Betreft: zaak nr. 2009-021889

Geachte meneer/mevrouw,  
Bij deze wil ik mijn zienswijze kenbaar maken over een 3-tal punten betreffende bovengenoemd zaaknummer.

# Bijlage I

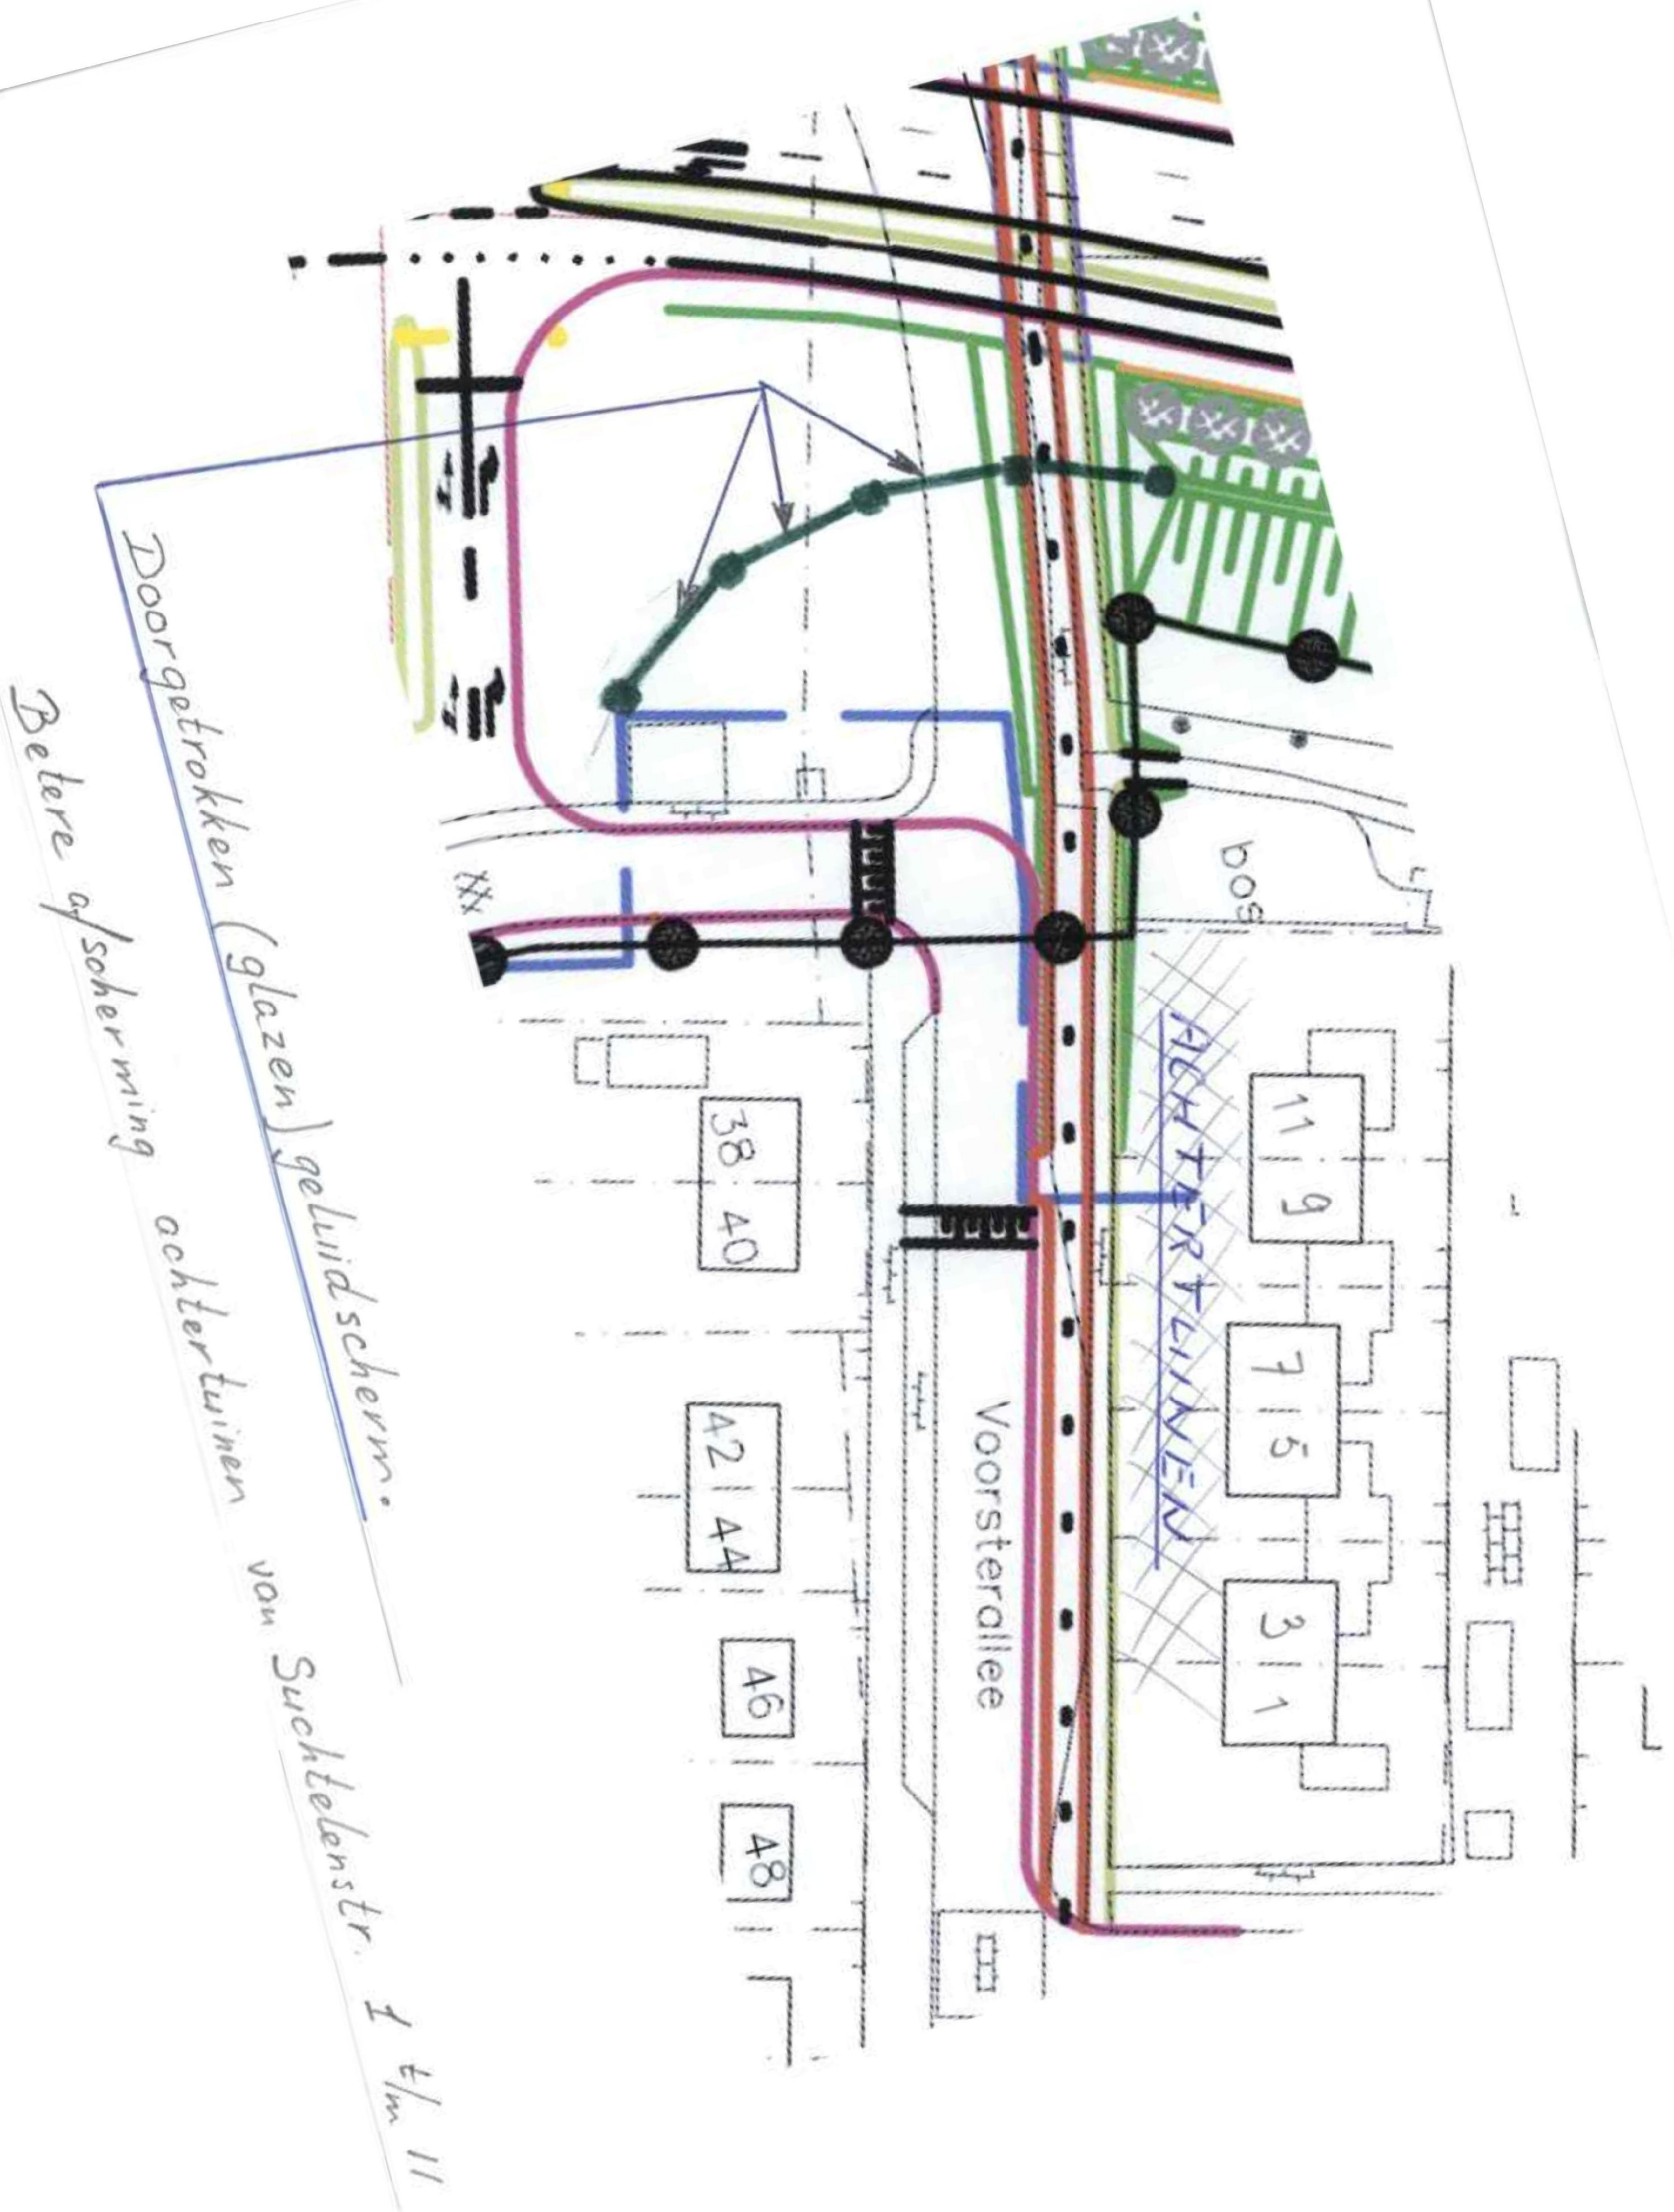
1. Om de achtertuinen en achtergevels van de huisnummers van Suchtelenstraat 1 t/m 11 beter te beschermen tegen geluidshinder vanaf het nieuwe kruispunt den Elterweg/Voorsterallee, stel ik voor een geluidscherm (eventueel van glas) door te trekken zoals op bijlage 1 in groen is weergegeven. In tegenstelling tot uw zienswijze denk ik dat dit verkeerstechnisch geen probleem is. Komende vanaf de Voorsterallee draait het verkeer linksaf de van Drinenstraat in. Voordat men daarna rechtsaf slaat naar de Den Elterweg is men dit scherm reeds gepasseerd en heeft men vrij uitzicht op de komende kruising.

2. Op bijlage 1 is tevens te zien dat u het fietspad langs de Voorsterallee richting de Den Elterweg via de vroegere bushaltehaven rechtdoor trekt naar de fietstunnel. U negeert daarbij een rij van 3 stuks eikenbomen. Gaan deze dus verdwijnen?  
(Overigens bijlage 1 is een vergroot gedeelte uit de overzichtskaart "Inpassingsplan rondweg N348 Zutphen-Eefde" uit het Milieueffectrapport deel-B nov 2009)
